REACITENOTA OVERLEG EN
INSPRAAK
BESTEMMINGSPLAN
BOLSWARD OOST

Onderwerp : Advies vooroverleg bestemmingsplan Bolsward Oost

Voorontwerp bestemmingsplan – Bolsward Oost

Figuur 1. Rijbaanbreedte doodlopende wegen

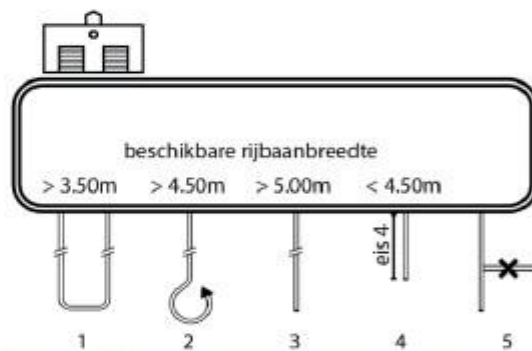
Daarnaast hanteert de brandweer als uitgangspunt voor de incidentbestrijding dat een locatie via een tweede onafhankelijke route benaderbaar moet zijn. Dit is noodzakelijk, omdat niet gegarandeerd kan worden dat de voor de hand liggende route altijd bruikbaar is. Bij een doodlopende weg wordt aan deze eis niet voldaan. Om de bereikbaarheid te waarborgen is het daarom noodzakelijk dat de wegbreedte minimaal 4,50 meter bedraagt en er een keermogelijkheid aanwezig is. Bij het ontbreken van een keermogelijkheid dient de wegbreedte minimaal 5 meter te zijn. Ter verduidelijking is onderstaande afbeelding opgenomen.

- is deze gelegen aan een weg waarvan de breedte onbekend is;
- is er sprake van doodlopende wegen waarbij niet overal een keermogelijkheid aanwezig is;
- is een deel van het plangebied niet via een tweede onafhankelijke route benaderbaar;
- is de ingang van de woning tot 40 meter te benaderen.

- te realiseren dat de (doodlopende)wegen voldoen aan alle bovengenoemde voorwaarden;
